पत्र सं० : 8वीं/यू0पी0/06/25/2018/एफ.सी./67

ऑनलाईन प्रस्ताव संख्या- FP/UP/Road/26451/2017

विषय: कन्नौज में एन0एच0-91 डिमी0 289 से 356 तक (नदीमंज से मित्ररोनपुर मार्ग) 04 सेन चौड़ीकरण हेतु प्रस्तावित 99.328 हे० संरक्षित वनभूमि के गैर वाणिजी प्रयोग एवं उस पर अवशेष 6478 वर्ग मी० व 24281 घौंमों के घातन की अनुमति के सम्बंध में।

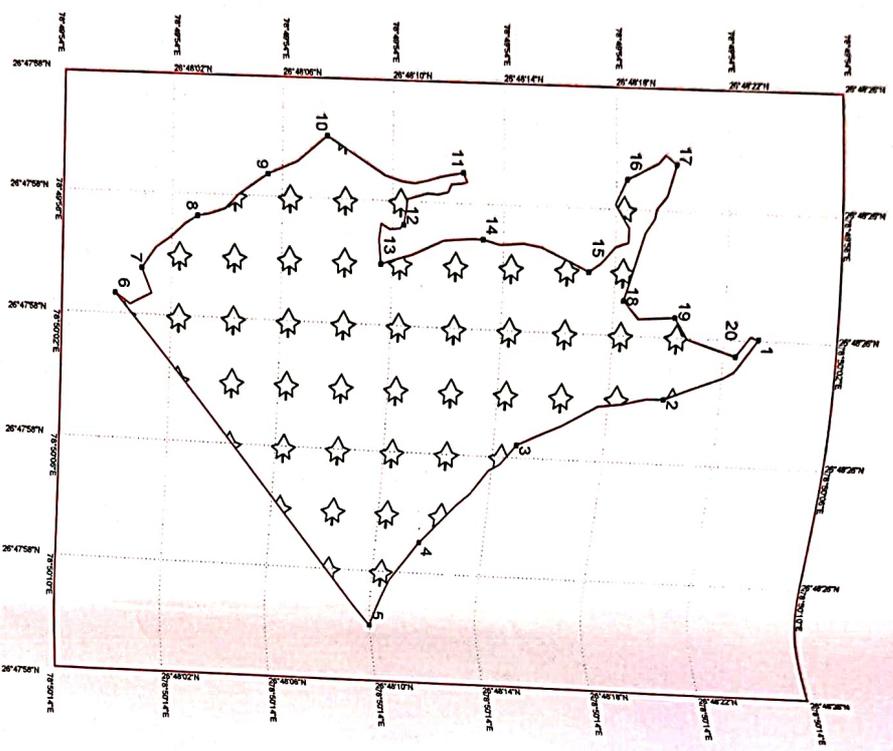
- 5) The proposed CA site (Gross 32.05 ha) of Khilawan and Pai Forest Block Jaitpura range of Agra District, only 11.00 ha is suitable for plantation, which is lower than the actual required CA land area. This needs to be revised.

- 5) The proposed CA site (Gross 32.05 ha) of Khilawan and Pai Forest Block Jaitpura range of Agra District, only 11.00 ha is suitable for plantation, which is lower than the actual required CA land area. This needs to be revised.

उपरोक्त विषयक संदर्भित पत्र के क्रम में अवगत कराना है कि विषयगत प्रकरण में इस प्रभाग की प्रस्तावित आरक्षित वनभूमि के नीचे दिये गये विवरण के अनुसार संशोधित स्थल का जियो रिफरेंस मैप, एवं टोपोशीट हस्ताक्षर कर संलग्न कर सूचनार्थ एवं आवश्यक कार्यवाही हेतु प्रेषित है।

क्र0सं0	वनब्लाक का नाम	क्षेत्रफल हे0 में
1	खिलावली वन ब्लाक भाग-1	10.0
2	खिलावली वन ब्लाक भाग-2	10.0
